Dotyczy: wyjaśnienia na zapytania (2) do SIWZ

**Kontrakt 3: „Modernizacja oczyszczalni ścieków”
realizowane w ramach Projektu pn.**

**UPORZĄDKOWANIE GOSPODARKI WODNO-ŚCIEKOWEJ NA TERENIE AGLOMERACJI
WŁOSZCZOWA**

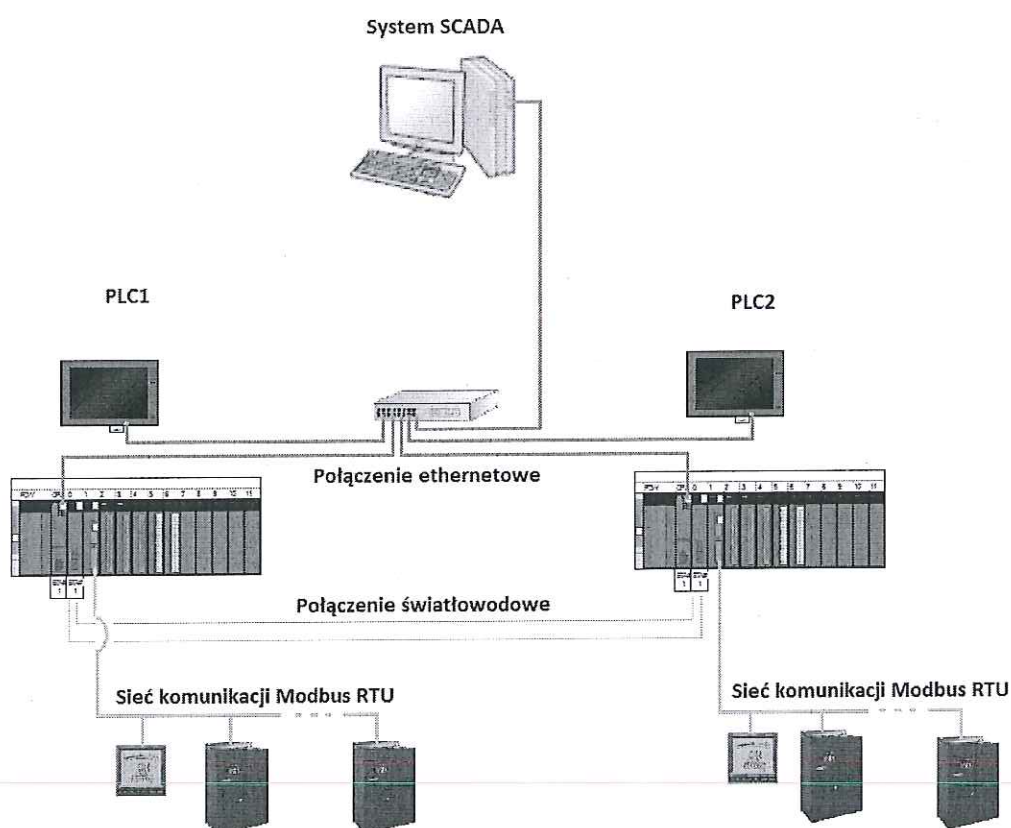
W projekcie wykonawczym AKPiA brakuje schematów montażowych szaf sterowniczych, szafy RG. Prosimy o uzupełnienie.

- System sterowania, monitoringu oraz wizualizacji składał się będzie z dwóch sterowników modułowych: PLC1- (sterownik nadrzędny) i PLC2 (sterownik obiektowy). Sterownik nadrzędny PLC1 wraz z systemem SCADA zamontowany zostanie w Dyspozytorni oczyszczalni w budynku socjalno-technicznym. Natomiast sterownik PLC2 (obiektyowy) znajdzie się w budynku rozdzielni RA obok reaktora biologicznego. Ze względu na redundancję (dodatkowe zabezpieczenie komunikacji), sterowniki połączone zostaną dwutorowym wielomodowym włóknem światłowodowym (GI) IEEE 802.3z w rurze ochronnej śr. 32 mm. Trasę złącza światłowodowego pokazano na rys.1 (poniżej). Nakłady związane z układaniem światłowodu podano w Kosztorysie poz. 9.2. Nie przewiduje się dodatkowych konwerterów pomiędzy sterownikami. Kable światłowodowe należy wprowadzić bezpośrednio na dedykowane moduły w sterownikach. Sterowniki wyposażone będą w porty ethernetowe za pomocą których połączone zostaną z systemem wizualizacji oraz z lokalnymi panelami dotykowymi. Dodatkowo należy doposażyć sterowniki w karty komunikacji szeregowej RS 485 z obsługą Modbus RTU. Za pomocą tej sieci odbędzie się komunikacja z elementami wykonawczymi oczyszczalni (przetwornice częstotliwości), aparatami pomiarowymi i innymi obiektami technologicznymi podanymi w proj. w p. AKPiA.

Dane zapisane w sterowniku PLC2 transmitowane będą do systemu nadrzędnego PLC1 z systemem SCADA. Dane muszą być zapisywane w karcie pamięci PLC1. W przypadku utraty komunikacji z systemem nadrzędnym, możliwa będzie analiza informacji na komputerze z wykorzystaniem danych zapisanych na karcie pamięci.
